2017年11月14日

(株)七星科学研究所
営業部

NRW-28 クランプナット形状変更について

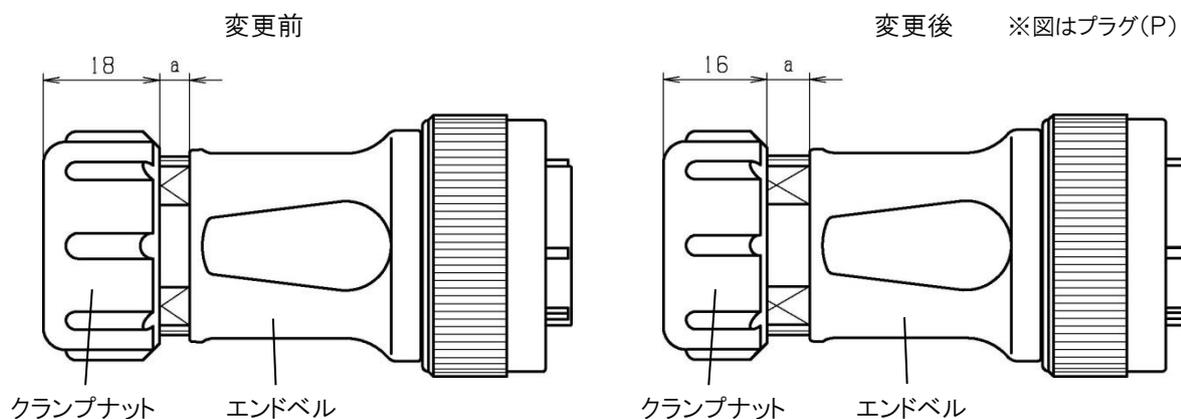
クランプナット長さ寸法、18mmから16mmへ変更。

クランプナットを短くしエンドベルに当たるまでのパッキン押し込み距離(a寸法)を上げます。

これにより変更前よりもケーブルパッキンを奥まで押し込める構造にし、より防水の信頼性を向上させます。
